SENTITO

Oggetto: CUP 9475 - Istanza di VInca – Valutazione di Incidenza appropriata per il progetto” Posa in opera di n.2 cabine in legno aventi dimensioni destinate a w.c.;posa in opera di cabina in legno destinata ad area deposito; posa in opera di chiosco in legno e l'ampliamento della pedana in legno esistente in Bacoli - Localita' Dragonara Concessione n. 135 del 2008', localita' Dragonara” – Proponente: Soc. Orange Beach S.n.c.- acquisita al prot. reg. n. 430991 del 02/09/2022 –Avvio del procedimento.

Fig.3 – 4 : stralcio tavola di progetto Orange Beac

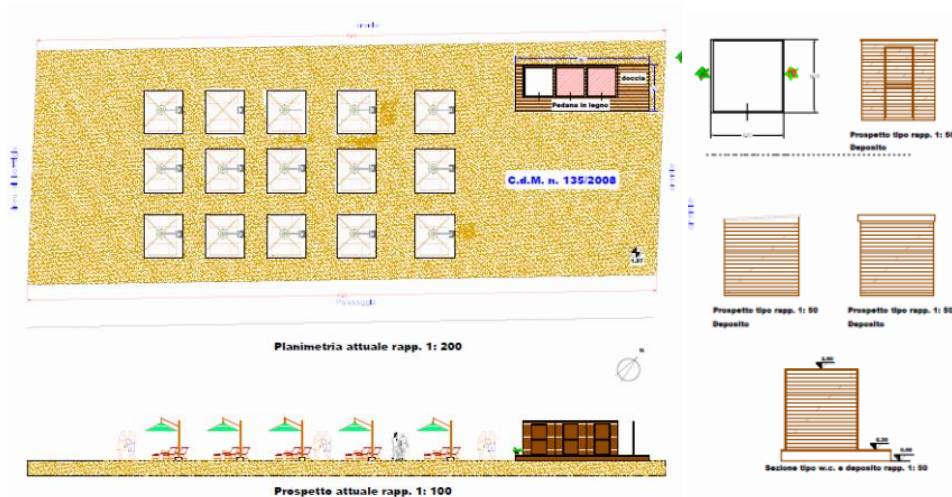
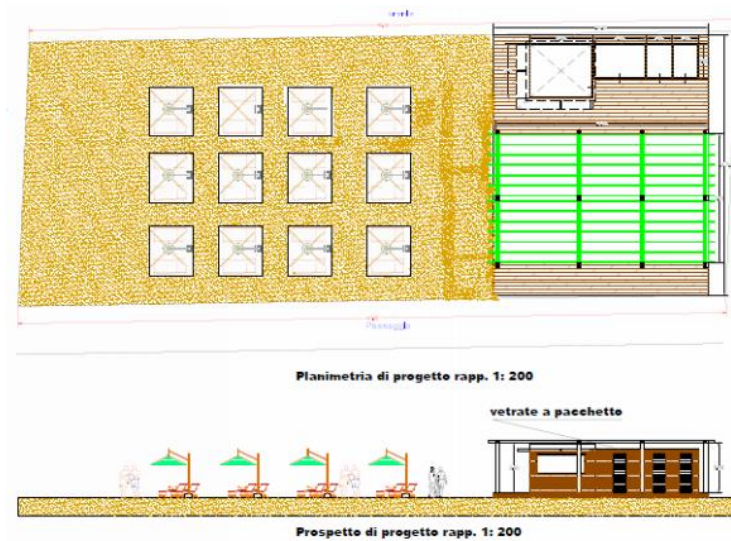
- Le opere, a seguito del rilascio di prescritta concessione demaniale n° 135/2008 sono state progettate strutture di facile rimozione descritte essenzialmente come:

- Posa in opera di n° 2 cabine in legno aventi dimensioni mt. 2,00 x mt. 1,50, destinate a w.c. un'altezza di mt. 2.50, le coperture delle strutture saranno in legno ed a falde;

- posa in opera di cabina in legno avente dimensioni mt. 2,00 x mt. 3,00, destinata ad area deposito un'altezza di mt. 2.50 la copertura della struttura sarà in legno ed a falde;

- posa in opera di chiosco in legno di dimensione mt. 3.50 x mt. 3.00 ed un'altezza di mt. 2.80, la copertura della struttura sarà in legno ed a falde;

- ampliamento della pedana in legno esistente sino ad una dimensione di mt. 14.70 x mt. 12.10 e sovrastante pergola mt. 12.00 x mt. 7,20 con chiusura con vetrate a pacchetto.

- **in sede di Valutazione di Incidenza, si PRESCRIVA che:**
 - sia predisposta una cartellonistica informativa che comunicando di essere all'interno di un SITO della RETE NATURA 2000 evidenzi le caratteristiche principali della (ZSC) IT8030002 – CAPO MISENO e indichi le misure di comportamento per gli utenti volte a garantire il rispetto dell'ambiente tutelato;

- considerato che l'intera linea di costa presenta attrezzature balneari che interrompono la naturalità e la continuità del sistema sabbioso della spiaggia, tali attrezzature andrebbero utilizzate limitatamente al periodo della stagione balneare e pertanto, a fine estate tali attrezzature devono essere rimosse e poste a deposito al fine di preservare al massimo grado possibile e nel tempo l'ecosistema e la dinamica ricomposizione stagionale meteomarina dell'arenile su cui incidono anche le strutture mobili oggetto della concessione 135/2008;
